Modulo per la presentazione delle osservazioni per i piani/programmi/progetti sottoposti a procedimenti di valutazione ambientale di competenza statale

ID: Codice procedura (ID_VIP/ID_MATTM):10844

Impianto per la produzione di energia elettrica da fonte eolica, costituito da 6 aerogeneratori della potenza complessiva di 37,2 MW, un sistema di accumulo da 25 MW e relative opere connesse in località "Rempillo" nel comune di Pitigliano (GR).

TESTO DELLE OSSERVAZIONI

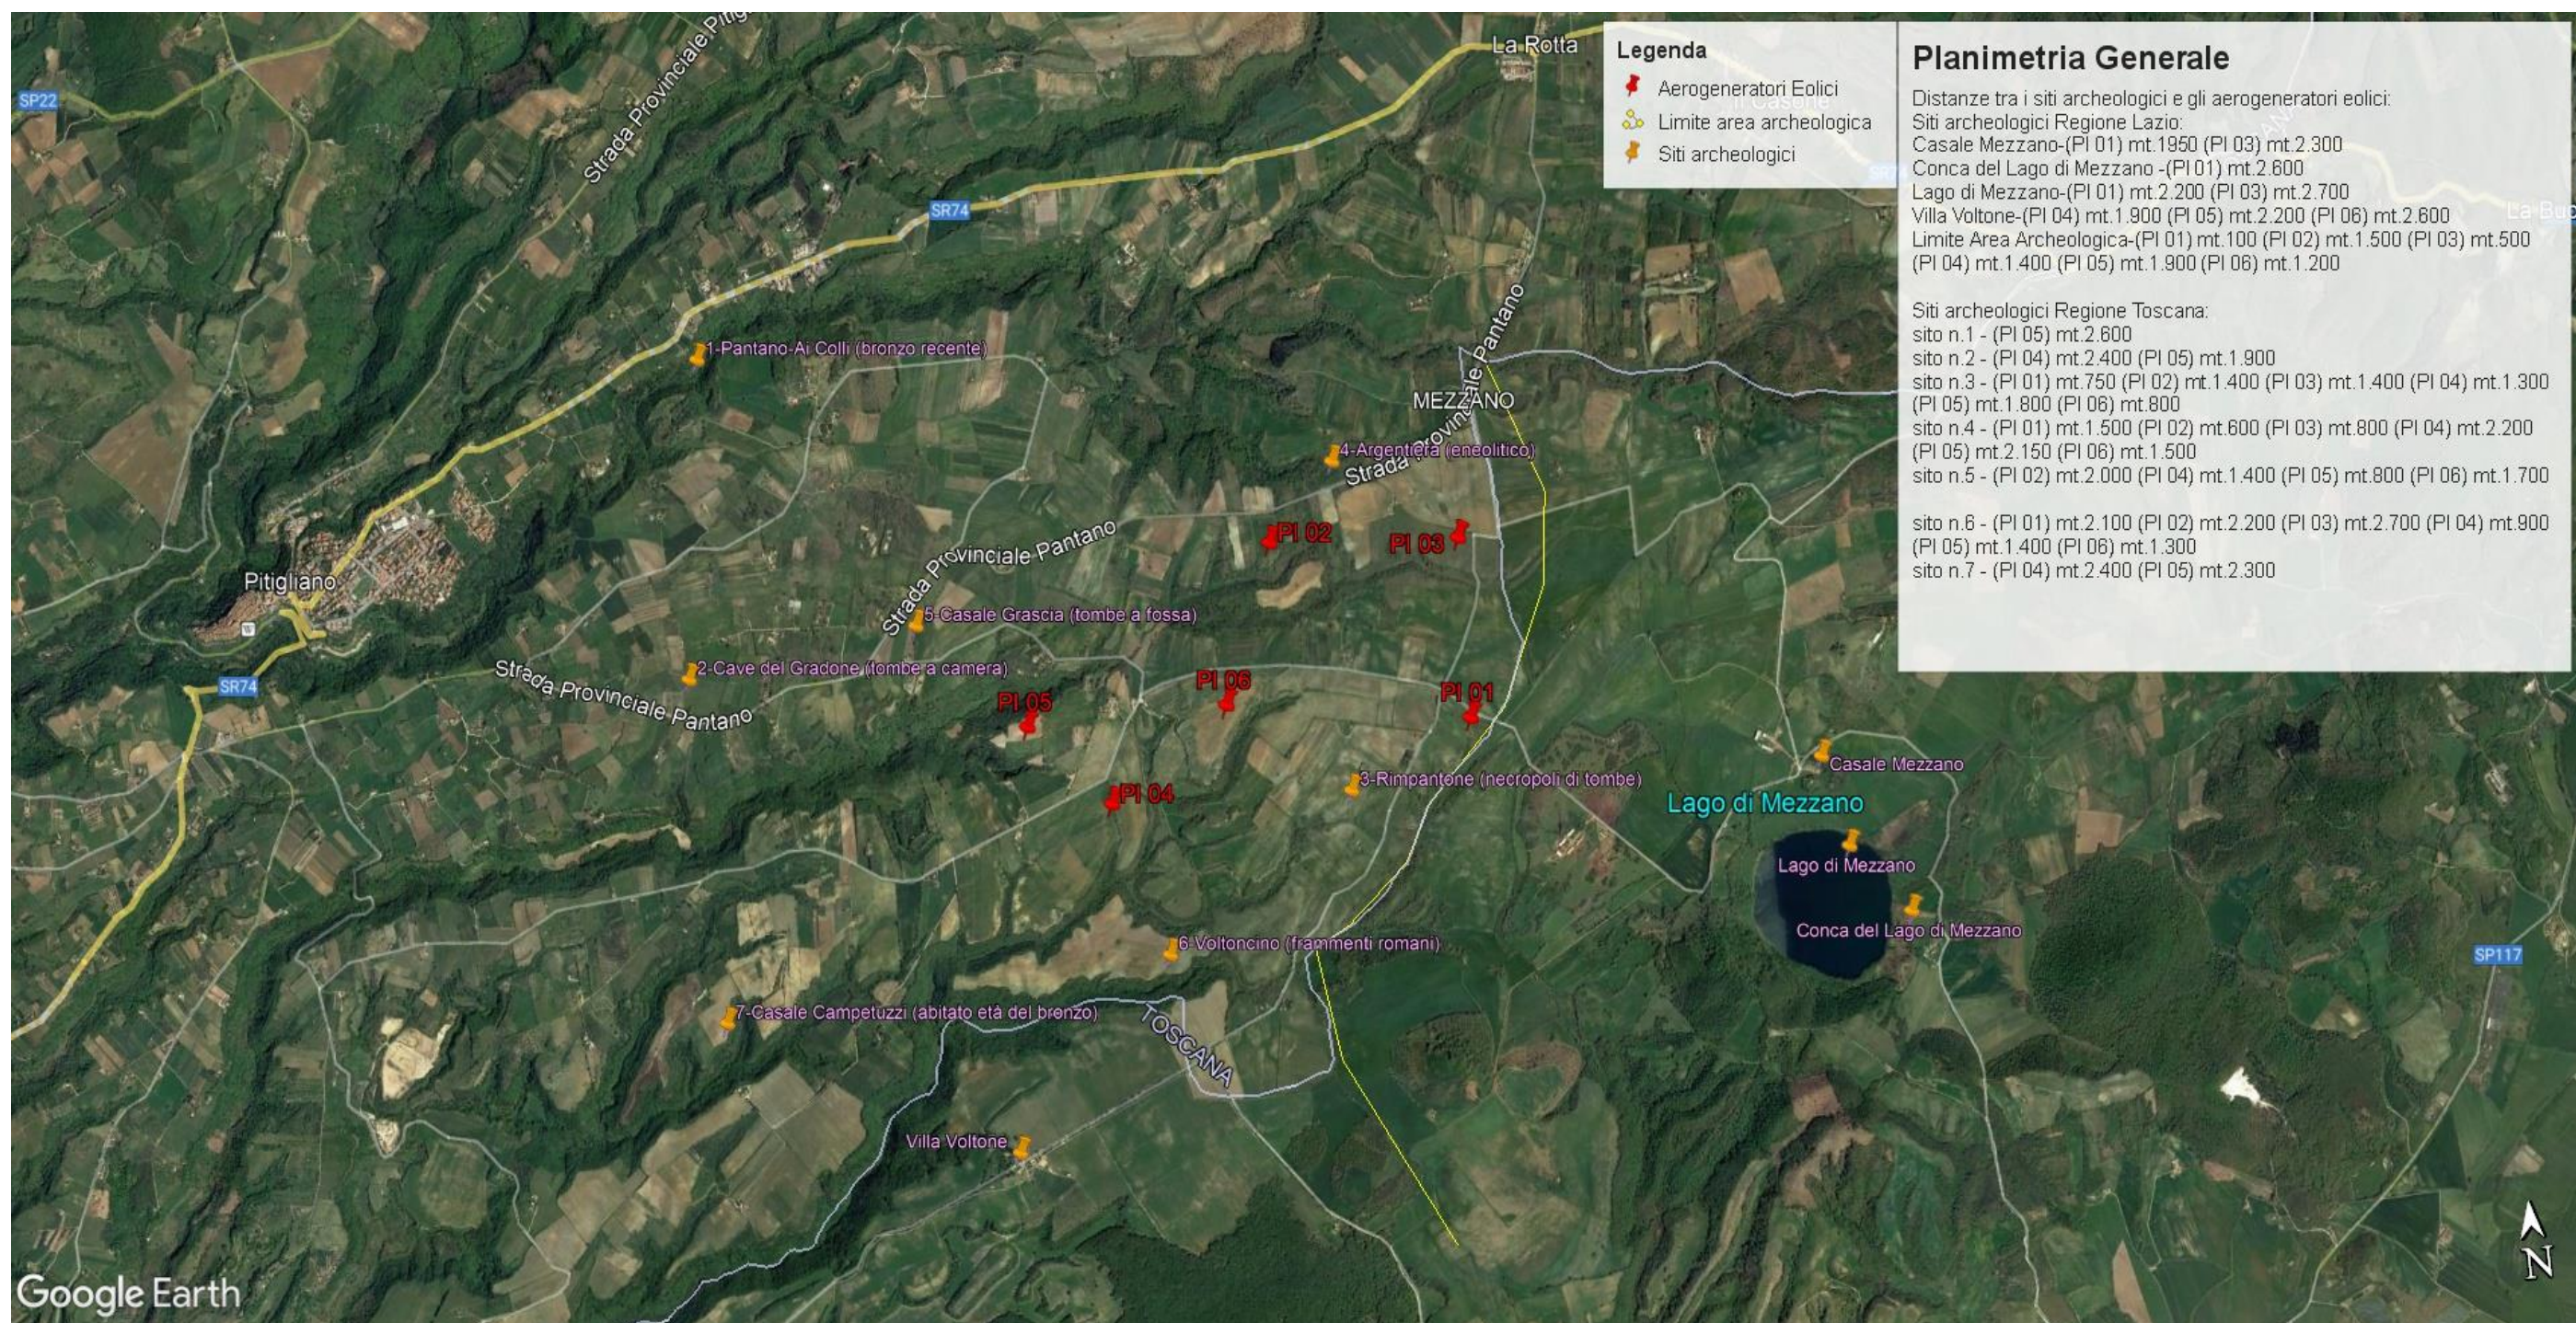
Inoltre, la zona in cui insisterebbe l’impianto eolico industriale Rempillo è compresa nelle fasce di rispetto di 3 km di diversi beni archeologici tutelati dalla parte II del Codice dei Beni Culturali (vedi Allegato, immagine n. 3). Inoltre le pale P04 e P05 ricadono all’interno di un’area archeologica che la Proponente vorrebbe cancellare per il semplice fatto che non è riportata nel documento regionale ma nel documento provinciale come meglio dettagliato nell’Osservazione n. 5. Alla luce di quanto documentato appare chiaro quindi che la collocazione dell’impianto non ha tenuto conto alcuno dei vincoli dell’area nella quale è stato progettato e l’inserimento dell’impianto eolico nel paesaggio e sul territorio non è corretto (Allegato IV delle Linee guida nazionali di cui al D.M dello Sviluppo economico del 10.09.2010).

- h) Le zone di interesse archeologico evidenziate nell'immagine n. 3 a cui si aggiungono anche l'importante abitato protostorico di Sorgenti della Nova e Ruderì del Castello altomedioevale che si trovano a circa 4 km dalle aree in cui è stato progettato l'impianto eolico industriale. Poco più lontano i resti del castello medioevale “Morroneccio”. Nell'area vasta le preziose necropoli eneolitiche (Poggi Alti) ed etrusche di Pitigliano, Sovana e Sorano.

Riservandoci di verificare l'esistenza o meno dell'area archeologica riportata nel PSC vogliamo ricordare che comunque le due “pale” P04 e P05 anche superando l'incompatibilità di non essere all'interno del perimetro di un bene culturale manterrebbero comunque la loro incompatibilità paesaggistica per i motivi ben argomentati nella nostra prima Osservazione quando abbiamo messo in evidenza come tutti e 6 gli aerogeneratori ricadendo nelle fasce di rispetto del bene di notevole interesse pubblico ex art. 136 del Codice dei Beni Culturali e del Paesaggio “ Conca del Lago di Mezzano e territorio circostante” confinante direttamente con l'area archeologica citata di cui al PSC e quindi sarebbero collocati in un'area non idonea al loro insediamento come previsto dall'art. 20 del D.Lgs 199/2021 e dall'Allegato IV (inserimento degli impianti eolici nel Paesaggio e sul Territorio) delle Linee Guida Nazionali per le autorizzazioni all'insediamento degli Impianti FER .

Immagine n. 4 Situazione di saturazione da impianti FER nella provincia di Viterbo. Non sono riportati gli impianti fotovoltaici e agrivoltaici che hanno inciso per buona parte nel cumulo di impianti FER per superare già nel 2023 gli obiettivi del PNIEC assegnati alla Regione Lazio per il 20230.

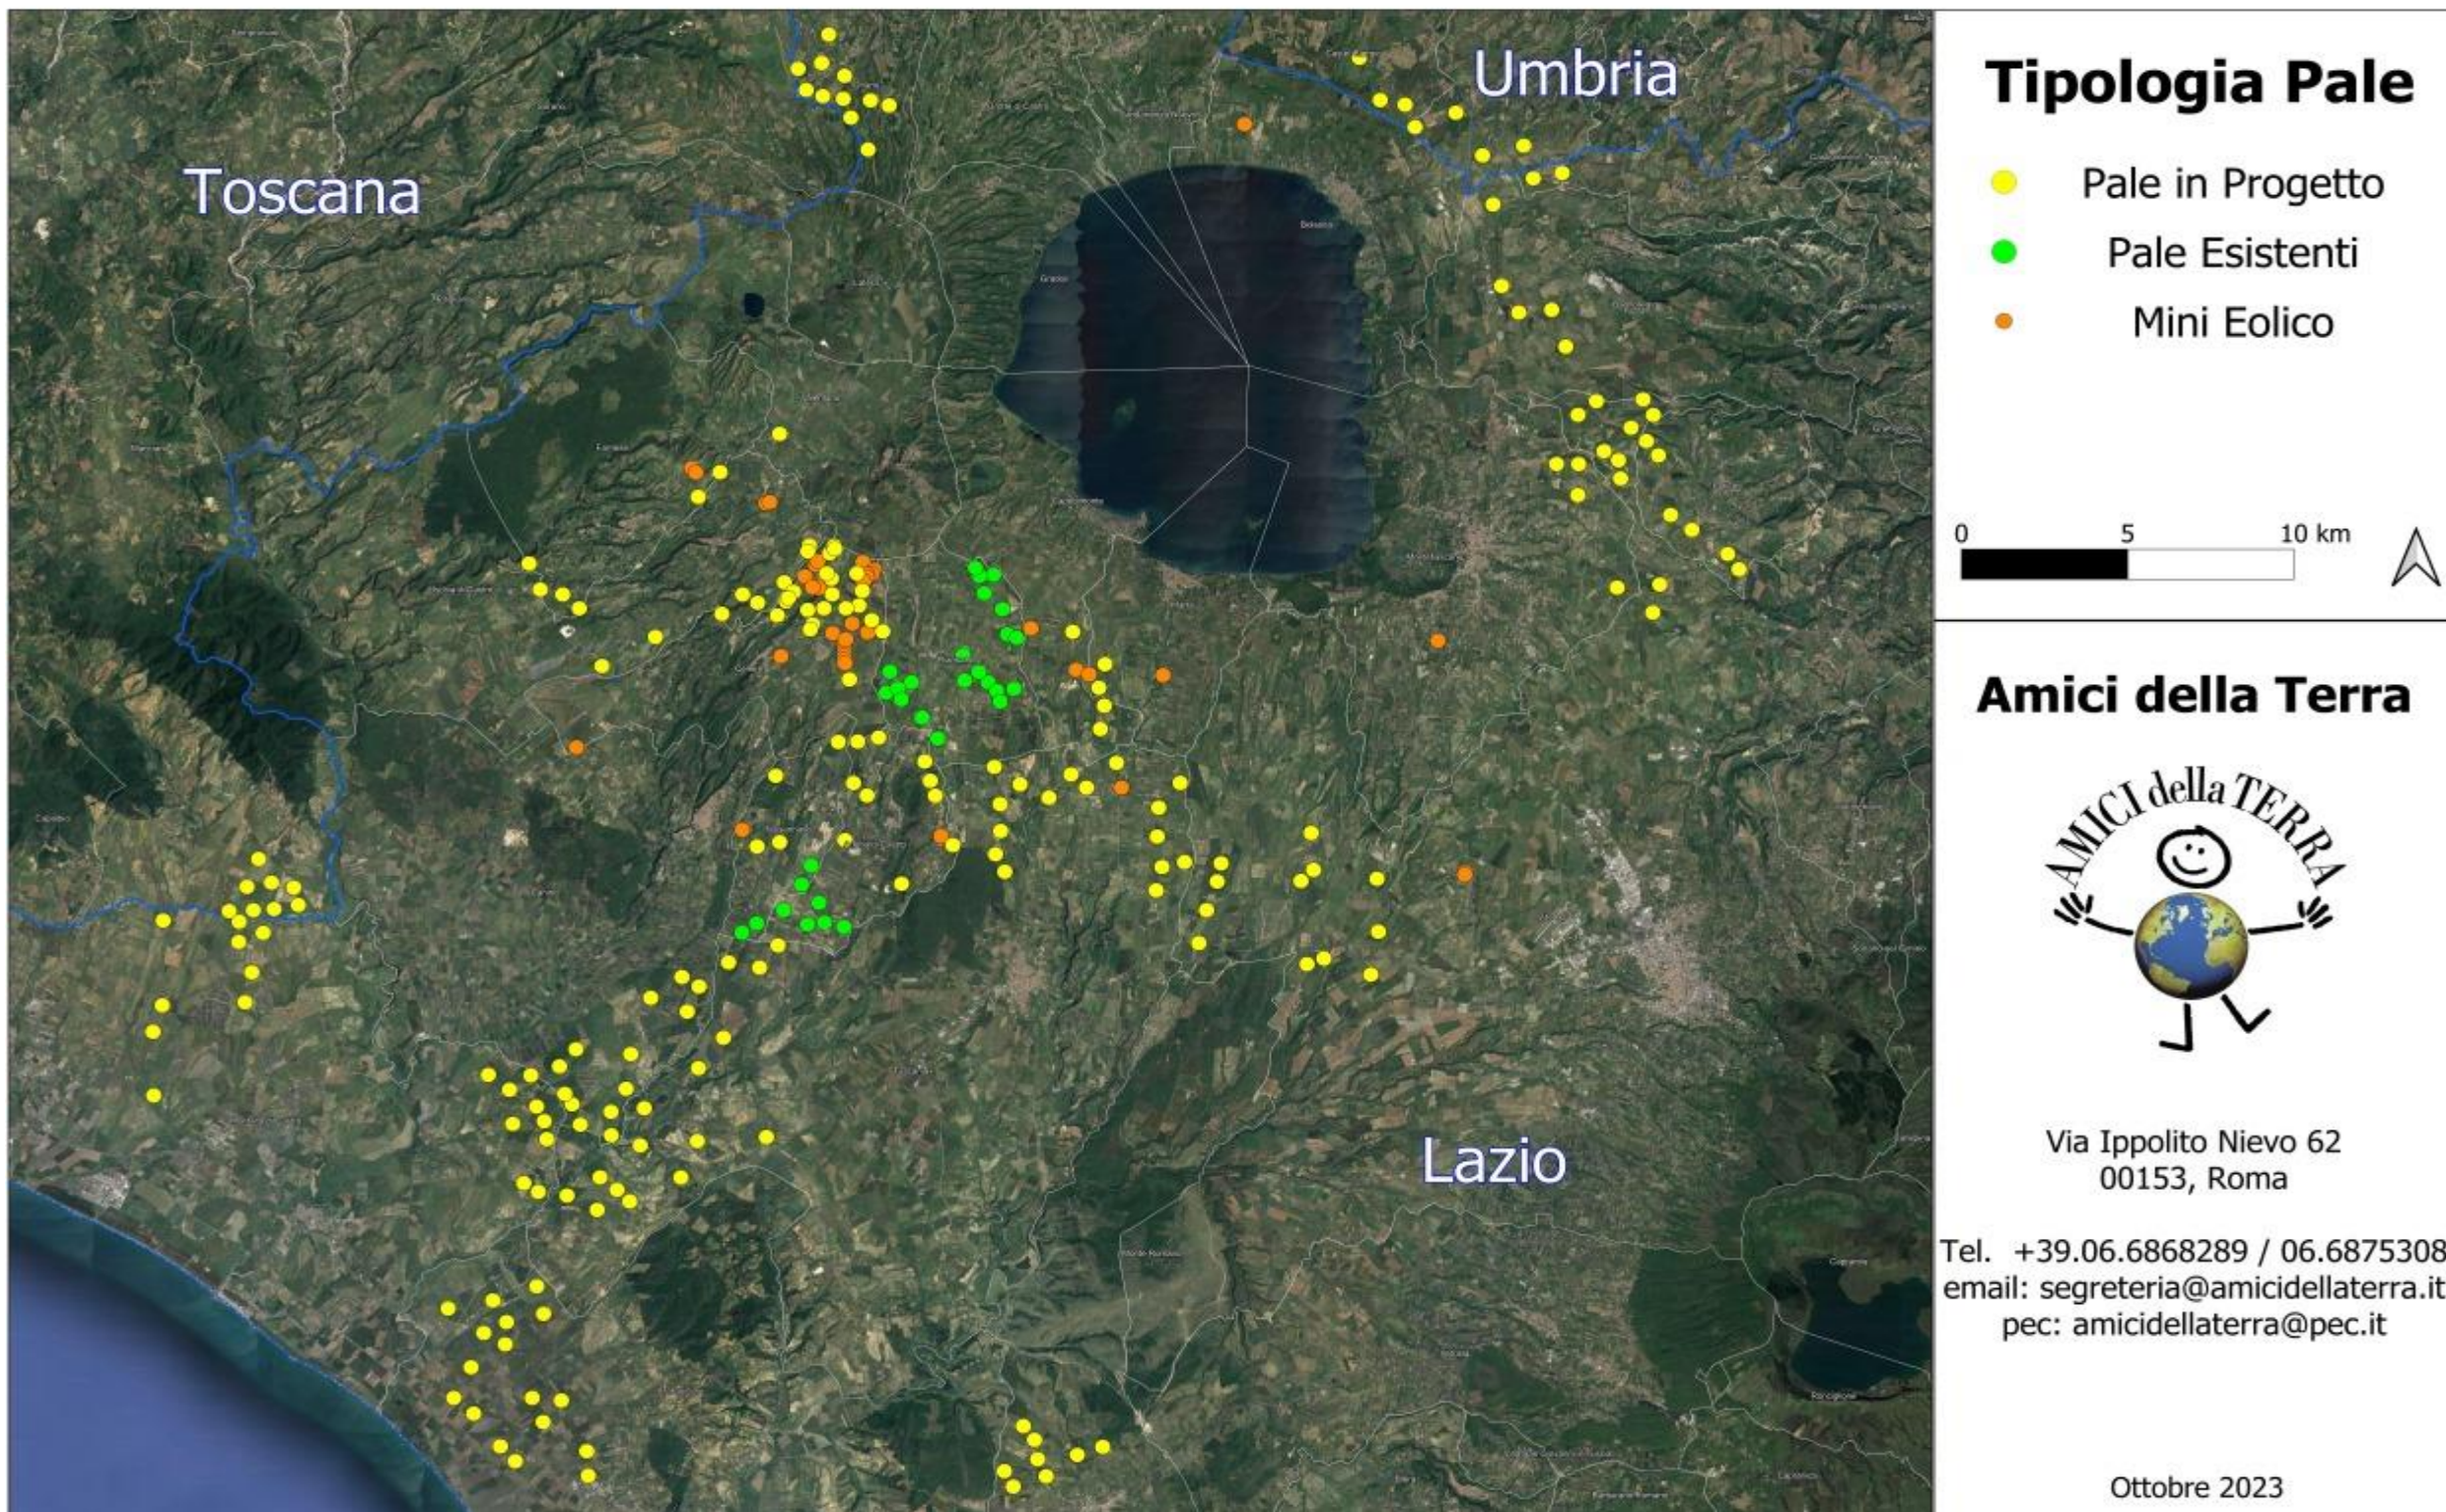
Quindi anche la Regione come Ente deputato dalla normativa nazionale a legiferare sulle aree idonee e non idonee si è espressa riguardo al fatto che abbia assolto ai doveri e alle quote stabilite dal PNIEC e in ambito regionale la provincia di Viterbo è stata quella con il più alto tasso di impianti FER tra tutte e quindi ormai satura ed il cumulo degli impianti FER installati, autorizzati e in progetto rappresenta una elevata criticità per la sostenibilità ambientale di ulteriori eventuali iniziative. L'impianto eolico " Rempillo" pur essendo "esterno al confine provinciale e regionale ma nelle sue immediate vicinanze (a soli 100 metri i primi due aerogeneratori) oltre ad impattare sul territorio e sulle economie di tre Comuni del Lazio (Farnese, Valentano e Latera) si trova nelle fasce di rispetto dei Beni di notevole interesse pubblico come si è evidenziate nelle Osservazioni nn. 1 e 2 e crea anche degli impatti negativi anche sui beni naturalistici come verrà dettagliato nell'Osservazione n. 4. Inoltre andrebbe a sommarsi al già enorme cumulo di impianti eolici e fotovoltaici e geotermici che già creano una elevata criticità ambientale nella provincia di Viterbo e interferiscono anche con il territorio toscano come si può vedere dalle immagini nn. 4 e 5 dell'Allegato n. 1.
